Zápis z jednání dopravní komise

Zápis číslo	4
Účel jednání	Reakce na dopis z MÚ Černošice o odstranění betonových kvádrů směr Jesenice
Počet stran	4
Zapsal	Jan Satrapa
Datum jednání	16.11.2007 – 19:00
Přítomni	Jan Buchar, Pavel Samec, Jan Satrapa, Roman Fritschka, Václav Drahoš
Omluveni	-
Neomluveni	-

Navrhované řešení dopravní komise

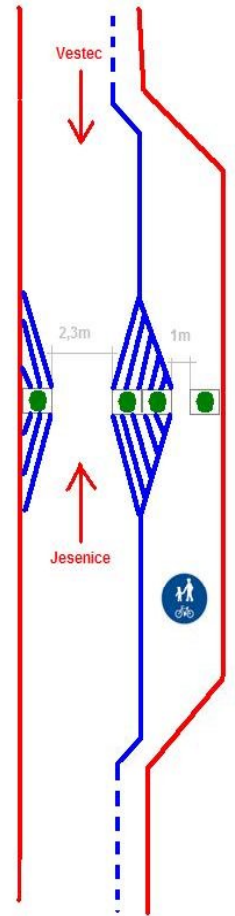
- Doporučené opatření vyplívající z podmínek provedení dopravního značení, které je nutné co nejdříve udělat: Viz obrázek.
 - Betonové zátarasy budou umístěny cca 100 metrů směrem k Jesenici na místo, kde se silnice rozšiřuje. Betonové zátarasy budou napevno přimontovány k vozovce. Průjezdná šířka pro vozidla bude zvětšena na 2,3 metry. Betonové zátarasy navrhujeme osadit zelení do otvoru nahoře v zátarasu.
- Doporučené opatření pro cyklisty a chodce:
 - Stálé vybudování pruhu pro chodce a cyklisty a to formou přerušované čáry (kvůli vyhýbání se protijedoucích vozů). Na vozovce s označením cyklisty a chodce po cca 30 metrech..
